Ausführungsplanung Gemeinde Altshausen

Notiz von: Lisa Prechtel

September 2019

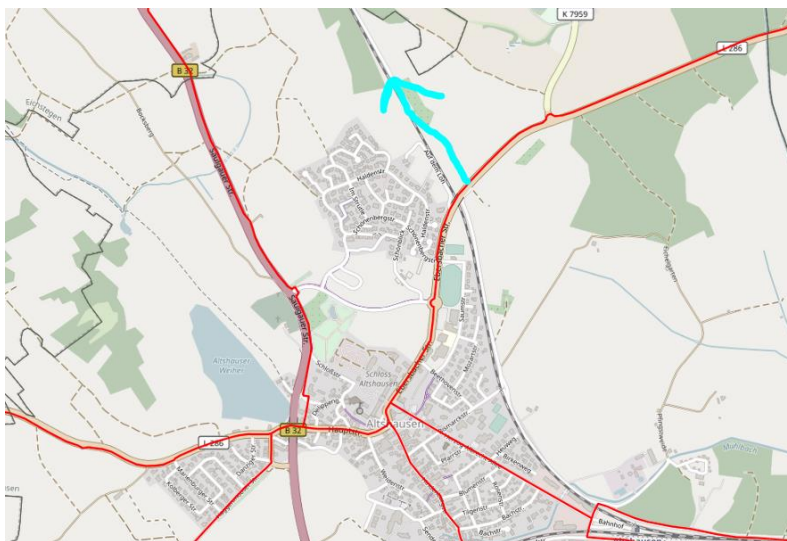
- 1) Führung der Radfahrer von Ebersbach kommend über Schönenberg nach Altshausen: sehr schmaler Radweg: siehe Geoportal!
Bitte prüfen ob der Ausbau erfolgen kann und in welchem zeitlichen Rahmen?
- 2) Alte Zielwegweiser: Netz weist bei Schönenberg Richtung Norden?

- 3) Auswahl einer Strecke gemeinsam mit Fronhofen: Zum Zeitpunkt der Kartierung war an der K7965 starker Verkehr (Umleitung B32?); unabhängig davon ist die Alternative über Hühlen sehr schön zu fahren, auch wenn der Bodenbelag nicht immer ganz einwandfrei ist
→ Prüfung der beiden Alternativen und Info an topplan welche Strecke beschildert werden soll
